US401系 と US900系の給排水位置の違い

US401CS

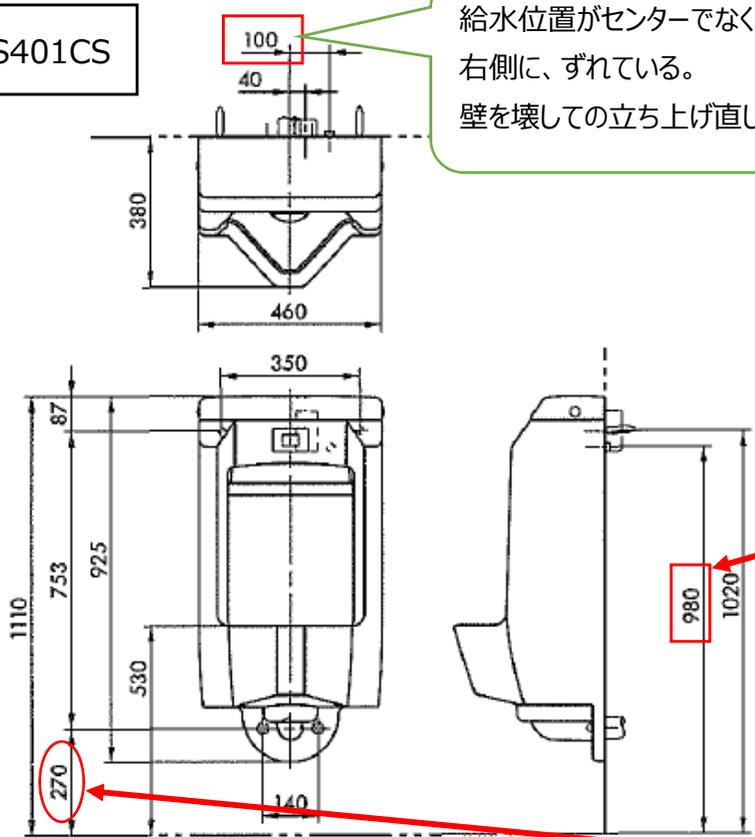
給水位置がセンターでなく100mm
右側に、ずれている。
壁を壊しての立ち上げ直しが必要。

US900R

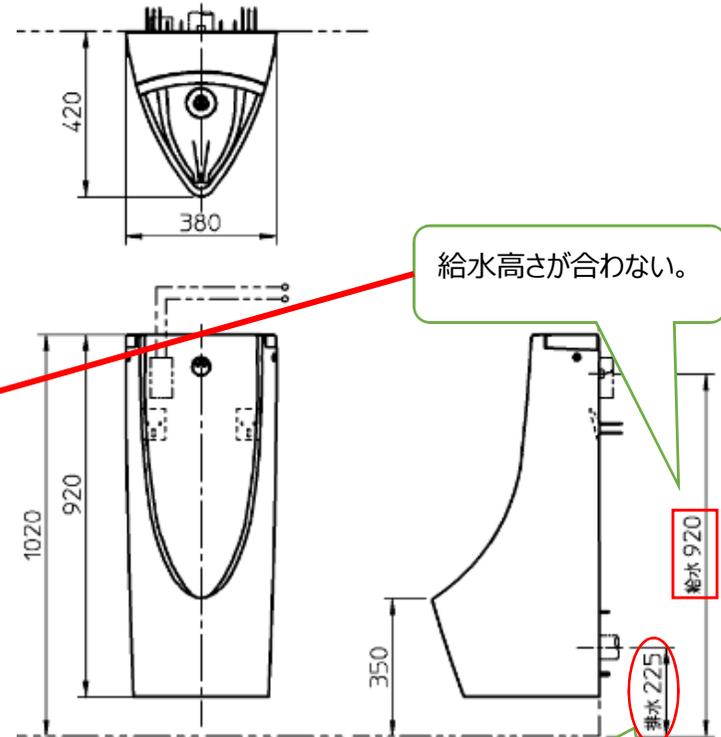
給水高さが合わない。

排水高さが合わない。
